PROGETTO DEFINITIVO PER LA REALIZZAZIONE DI UN PARCO EOLICO DA 46,8 MW NEL COMUNE DI ORUNE (NU) CON OPERE DI CONNESSIONE NEL COMUNE DI NUORO (NU)

Proponente	 <p>LOTO RINNOVABILI S.R.L. Largo Augusto n.3 20122 Milano pec:lotorinnovabili@legalmail.it</p>				
Progettazione	 <p>Viale Michelangelo, 71 80129 Napoli TEL.081 579 7998 mail: tecnico@inesrl.it</p> <p>Amm. Francesco Di Maso Ing. Nicola Galdiero Ing. Pasquale Esposito</p> <p>Collaboratori: Dott. Geol. L. Sanciu Dott. F. Mascia Dott. Archeol. M. Tatti Dott. M. Medda Arch. C. Gaudiero Ing. F. Quarto Ing. M. Ciano Studio Rinnovabili Srl Ing. R. D'Onofrio</p>				
Elaborato	<p>Nome Elaborato:</p> <p align="center">RISCONTRO ALLA NOTA COMUNE DI NUORO PROT. n 69200</p>

Oggetto: Controdeduzioni alle osservazioni trasmesse in merito alla Valutazione di Impatto Ambientale, ai sensi dell'art. 26 del D.Lgs. 152/2006, e s.m.i., inerente al "PROGETTO DEFINITIVO PER LA REALIZZAZIONE DI UN PARCO EOLICO COMPOSTO DA 9 AEROGENERATORI CON POTENZA COMPLESSIVA DI 46,8 MW NEL COMUNE DI ORUNE (NU) CON OPERE DI CONNESSIONE NEL COMUNE DI NUORO (NU) [ID 10224]

Figura 1- Stralcio del decreto n.89 del 19/09/2023

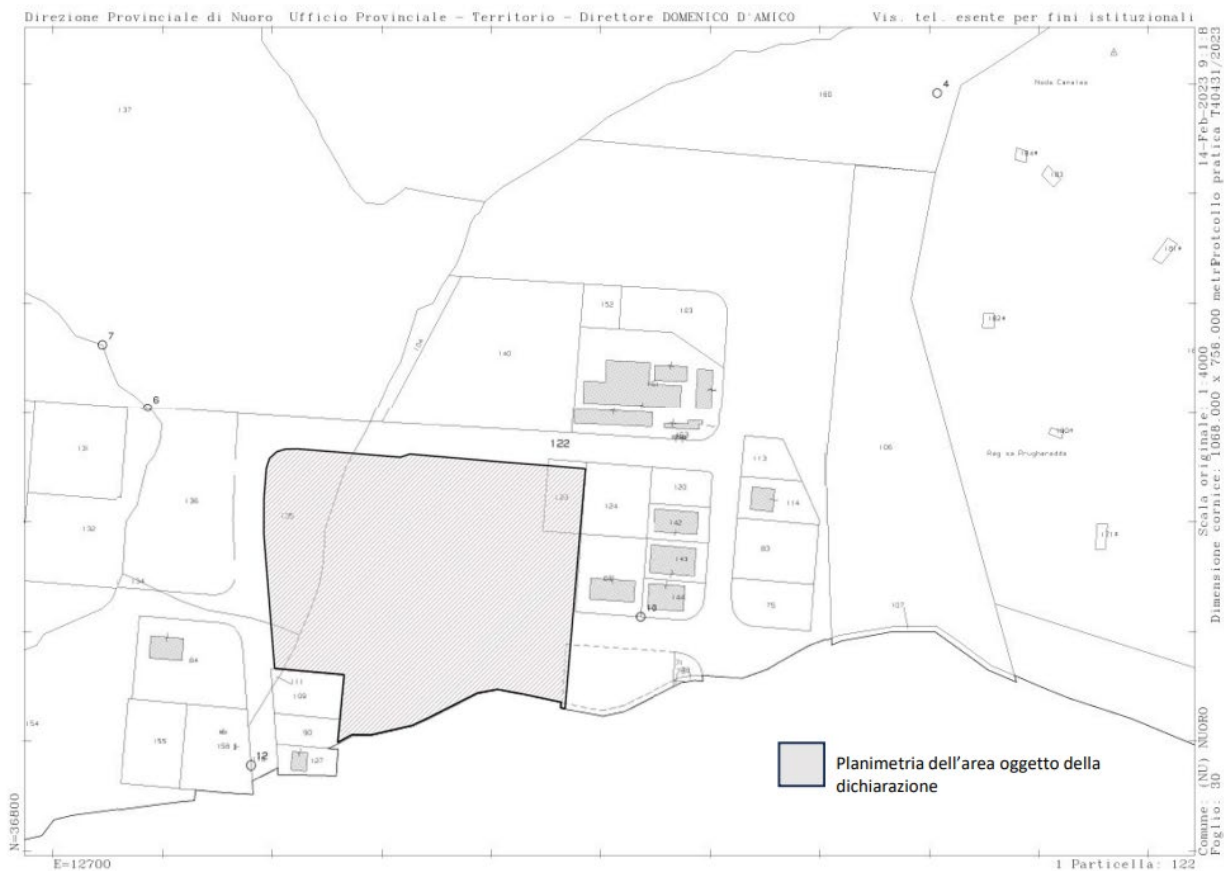
2) "*La Stazione elettrica AT/MT di trasformazione 30/150 KV in progetto e la Futura stazione di smistamento TERNA 150kV "Prato Sardo" (SSE TERNA) ricadono all'interno della fascia di rispetto di 100.00 mt. dall'Area archeologica di Prato sardo (tutelata ai sensi del decreto del Ministero della Cultura - Soprintendenza Archeologica Belle Arti e Paesaggio per le Province di Sassari e Nuoro DCR 89 del 19/09/2023) in cui è vietata qualunque edificazione o altra azione che possa comprometterne la tutela, come previsto dagli artt. 48 e 49 del Piano Paesaggistico Regionale (PPR);"*

L'area archeologica Tomba dei Giganti Pratosardo sopra menzionata è stata istituita con apposito Decreto n.89 del 19/09/2023. Il provvedimento risulta, pertanto, successivo alla presentazione dell'istanza della scrivente, avvenuta in data 14/08/2023.

Il medesimo decreto costituisce dichiarazione di notevole interesse pubblico dell'area, così come evidenziata negli allegati del decreto:
